Información de Hallazgo			
Proyecto:	Mina de Cobre Panamá	Fecha:	22 de abril al 03 de mayo del 2019
Hallazgo N° 17: <ul style="list-style-type: none"> INCUMPLIMIENTO 		Criterio Técnico	<ul style="list-style-type: none"> Resolución DIEORA 0871 de 5 de diciembre de 2013 que modifica la Resolución DIEORA IA-1210-2011, del 28 de diciembre de 2011. Compromiso 13194.
Descripción del Hallazgo: Durante revisión del Informe de Cumplimiento #29, se evidenció que MPSA no ha presentado los resultados del monitoreo continuo de Vanadio y Níquel en el área de Río Caimito y San Benito, de manera no conforme al compromiso 13194.

MINISTERIO DE AMBIENTE
DIRECCIÓN DE VERIFICACIÓN DEL DESEMPEÑO AMBIENTAL
Departamento de Control y Verificación de la Calidad Ambiental

*Fig. N° 24.3 Vistas de la salida del Túnel de Decantación
– Coordenadas (WGS84 535074E, 983349N).*

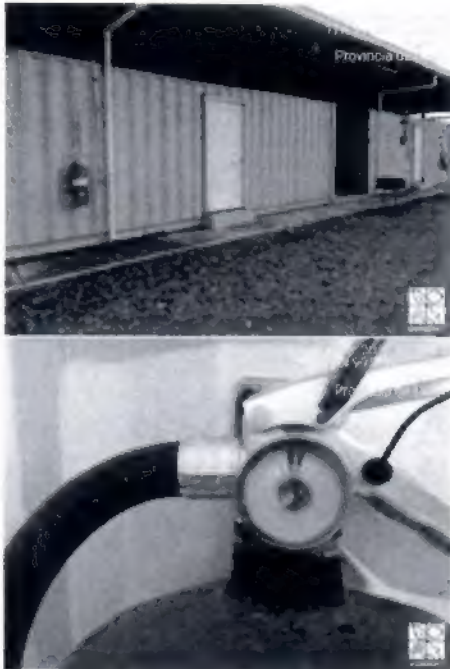
Información de Hallazgo			
Proyecto:	Mina de Cobre Panamá	Fecha:	22 de abril al 03 de mayo del 2019
Hallazgo N° 23: <ul style="list-style-type: none">INCUMPLIMIENTO		Criterio Técnico	<ul style="list-style-type: none">Resolución DIEORA 0871 de 5 de diciembre de 2013 que modifica la Resolución DIEORA IA-1210-2011, del 28 de diciembre de 2011.Compromiso 13186.Resolución AG-0466-2002. “Por la cual se establecen los requisitos para las solicitudes de permisos o concesiones para descargas de aguas usadas o residuales”.DGNTI-COPANIT 35-2000. Agua. Descarga de efluentes líquidos directamente a cuerpos y masas de agua superficiales y subterráneas.
Descripción del Hallazgo: <p>Durante el recorrido por el área del túnel de decantación se pudo observar un sistema de bombeo instalado para transportar las aguas que se almacenaran una vez abierta la ataguía de la Quebrada Jujuca, hacia el tanque de reserva que abastecerá la planta de procesos.</p> <p>El resto de las aguas serán transportadas por el túnel de decantación hasta llegar a descargar al Río del Medio nuevamente.</p>			Fotografía de evidencia: <div></div> <p>Fig. N° 23.1 Vistas del Sistema de Bombeo instalado en el área del Túnel de Decantación – Coordenadas (WGS84 535165E, 982231N).</p> <div></div> <p>Fig. N° 24.2 Vistas de la entrada al Túnel de Decantación – Coordenadas (WGS84 534958E, 982084N).</p>

Fig. N° 30.1., 30.2., 30.3., 30.4.: Vistas de la descarga de aguas residuales proveniente de la planta de procesos.

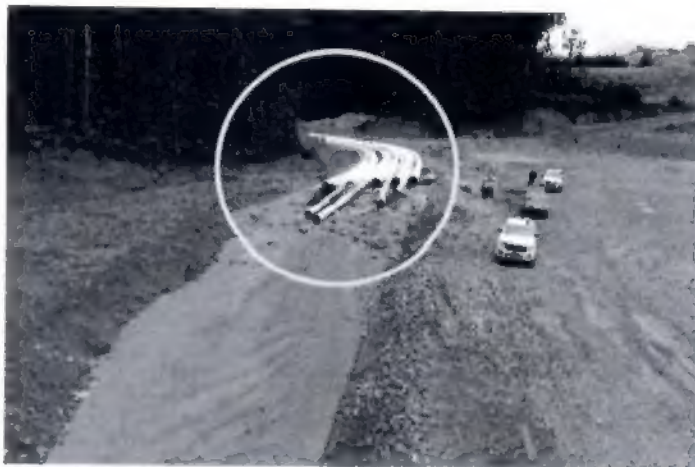
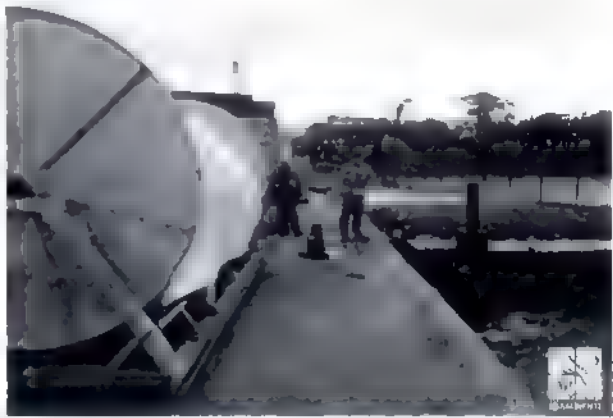
Información de Hallazgo			
Proyecto:	Mina de Cobre Panamá	Fecha:	22 de abril al 03 de mayo del 2019
Hallazgo N° 30:		Criterio Técnico	<ul style="list-style-type: none">Resolución DIEORA-0871-2013 de 5 de diciembre de 2013 que modifica la Resolución DIEORA IA-1210-2011, del 28 de diciembre de 2011.
<ul style="list-style-type: none">OBSERVACIÓN			
Descripción del Hallazgo:		Fotografía de evidencia:	
<p>Se observó la descarga de aguas residuales de la Planta de proceso hacia el embalse del Rio del Medio, sin caracterización de descarga, la cual puede poner en riesgo el habitat circundante.</p> <p>Es importante mencionar que los químicos que están siendo utilizado en el proceso son SIPX (Sodium Isopropyl Xanthate), Formula: $C_4H_7NaOS_2$; MIBC (Methil Isobutyl Carbinol, Formula: $C_6H_{14}O_4$; Cal, Formula: $Ca(OH)_2$.</p>			
		<p><i>Fig. N° 30.1.</i></p> 	
		<p><i>Fig. N° 30.2.</i></p>

Fig. N° 32.1. Terminal #2 del Puerto, área de embarque de concentrado de cobre y desembarque de carbón.

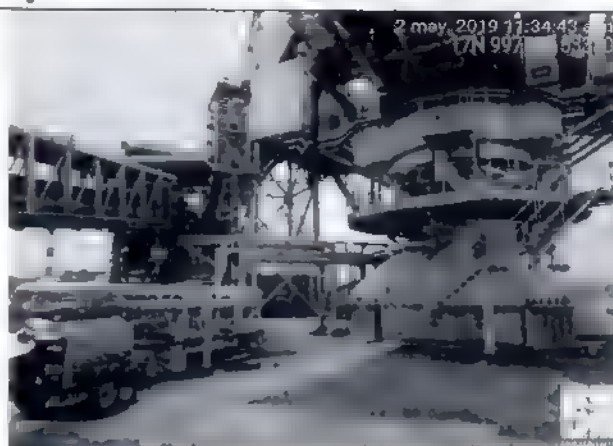
Información de Hallazgo			
Proyecto:	Mina de Cobre Panamá	Fecha:	22 de abril al 03 de mayo del 2019
Hallazgo N° 32:		Criterio Técnico	<ul style="list-style-type: none"> Resolución DIEORA 0871 de 5 de diciembre de 2013 que modifica la Resolución DIEORA IA-1210-2011, del 28 de diciembre de 2011, Compromiso: 13144
Descripción del Hallazgo:		Fotografía de evidencia:	
<p>Durante la visita campo pudimos evidenciar que la empresa cuenta con los equipos necesarios (embarcaciones, barreras contenedoras, entre otros), se han realizado charlas como se describe en el informe 3.24 para responder a derrames marinos producto de las labores inherentes al Puerto. Debemos señalar que aun cabe necesario contar con los protocolos de respuesta en caso tal que ocurra un incidente al momento de descargar el carbón o embarca el concentrado de cobre en la Terminal # 2.</p> <p>Ya que, aunque nos explicaron el proceso y los protocolos de seguridad de cómo se realizan estas maniobras, puede haber algún fallo mecánico o incendio en esta estructura robóticas que podría ocasionar que estos elementos se viertan al mar, lo</p>		 <p>Fig. N° 32.1 Barreras contenedoras</p>

cual dependiendo de su densidad flotarán o se irán al fondo de la columna de agua.
